**Objet : Projet de construction d'une autoroute dans l'axe de la route 185,
entre Rivière-du-Loup et la frontière du Nouveau-Brunswick,
tronçon Cabano – Nouveau-Brunswick**

Nous vous transmettons ci-joint les réponses aux questions complémentaires
4^e série du 4 janvier 2007, relatives au projet ci-dessus mentionné.

**Localisation du poste de contrôle existant
et identification des parcours de
déplacement des véhicules lourds**

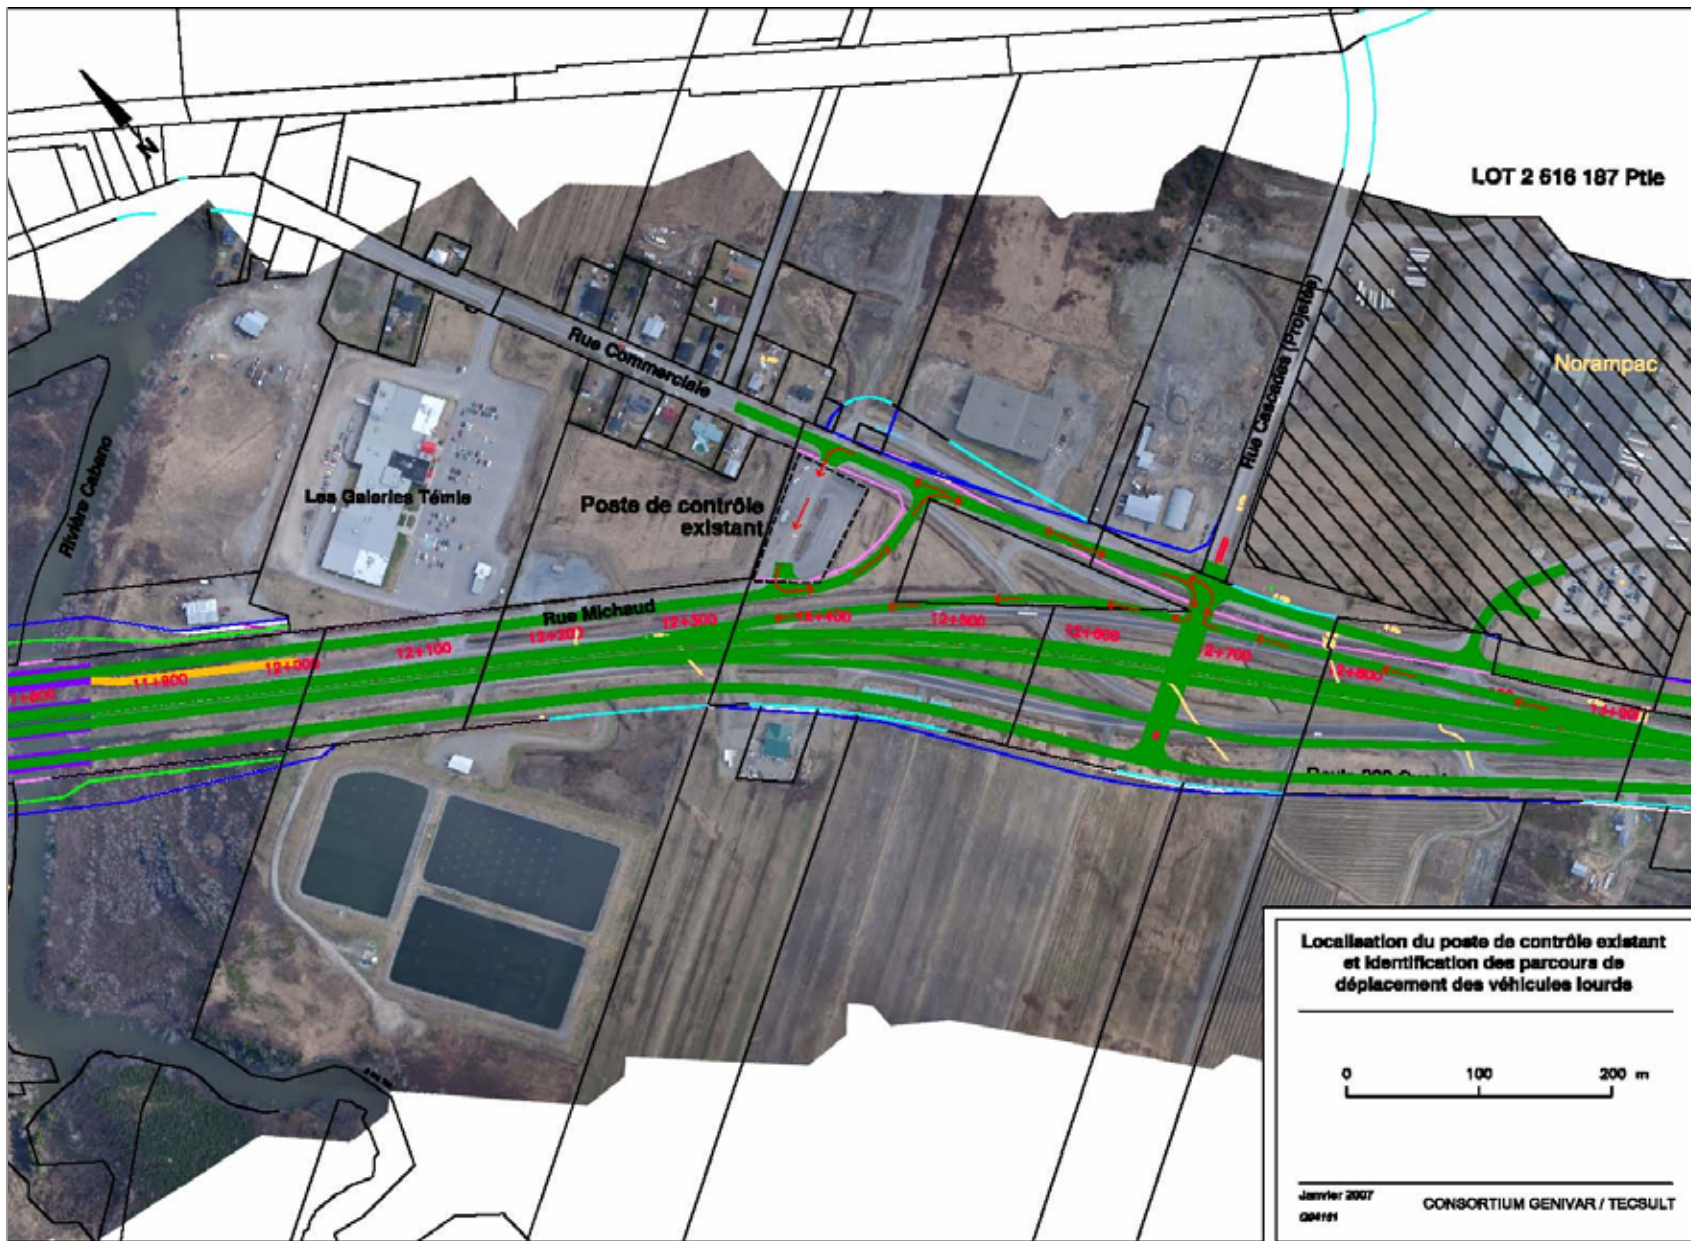
Or, la figure de la localisation du lot 2-216-187 Ptie fournie dans les réponses du Ministère de décembre 2006 (document déposé DQ5.2) montre que la configuration de l'autoroute prévue dans le périmètre urbain de Cabano pour 2007-2009 permettrait de résoudre les problèmes de sécurité actuel puisque la rue du poste de contrôle n'aurait plus à être utilisée par la circulation locale pour atteindre la voie de desserte Est. Il appert également que la position de ce poste serait dans l'axe de la nouvelle autoroute et permettrait de rabattre tous les véhicules en provenance du Nouveau-Brunswick ou de la route 232 Ouest en utilisant l'échangeur du km 38. De plus, des espaces adjacents au poste semblent disponibles pour agrandir éventuellement le site d'inspection. Pouvez-vous indiquer à la commission quels seraient les désavantages de maintenir l'utilisation de ce poste avec l'aménagement de l'autoroute à Cabano comparativement au poste proposé au km 35,5 ?

Un poste de contrôle à cet endroit ne serait pas directement accessible à partir de la chaussée d'autoroute, ce qui occasionnerait plusieurs mouvements de virage aux véhicules lourds pour se rendre ou quitter le poste de contrôle. Un véhicule lourd en provenance du Nouveau-Brunswick devra d'abord prendre la sortie de l'autoroute au km 38 et faire un premier arrêt sur la rue Cascade (voir figure jointe). Il devra ensuite tourner à droite jusqu'à la rue Commerciale, puis tourner à gauche et se rendre jusqu'à la hauteur du poste de contrôle. Il effectuera enfin un dernier virage à gauche pour atteindre le poste.

Au retour, il devra tourner à gauche sur la rue Michaud en sortant du poste, tourner à droite sur la rue Commerciale, puis de nouveau à droite sur la rue Cascade, et enfin à droite sur la bretelle d'entrée sur l'autoroute de l'échangeur en direction de Rivière-du-Loup. Tous ces mouvements seront contraignants pour les camionneurs et coûteux pour les entreprises. De plus, les mouvements de virage des véhicules lourds et leur présence sur le réseau urbain (rues Michaud et Commerciale) augmenteront les risques d'accidents et occasionneront des contraintes de circulation.

Par conséquent, une fois l'autoroute construite, la présence du poste de contrôle à cet endroit risque d'être plus contraignante. De plus, l'exiguïté du secteur ne pourra permettre la construction d'un poste de contrôle à la fine pointe de la technologie. Afin d'être fonctionnel, le poste de contrôle doit être localisé en bordure de l'autoroute dans un endroit permettant l'accès direct à celle-ci, via des bretelles exclusives sans avoir à emprunter le réseau local.

Plus les mouvements des véhicules lourds pour les opérations de contrôle demeureront simples, plus les activités de surveillance seront efficaces. Dans les circonstances, le Ministère maintient que le site proposé au km 35,5 est le plus approprié.
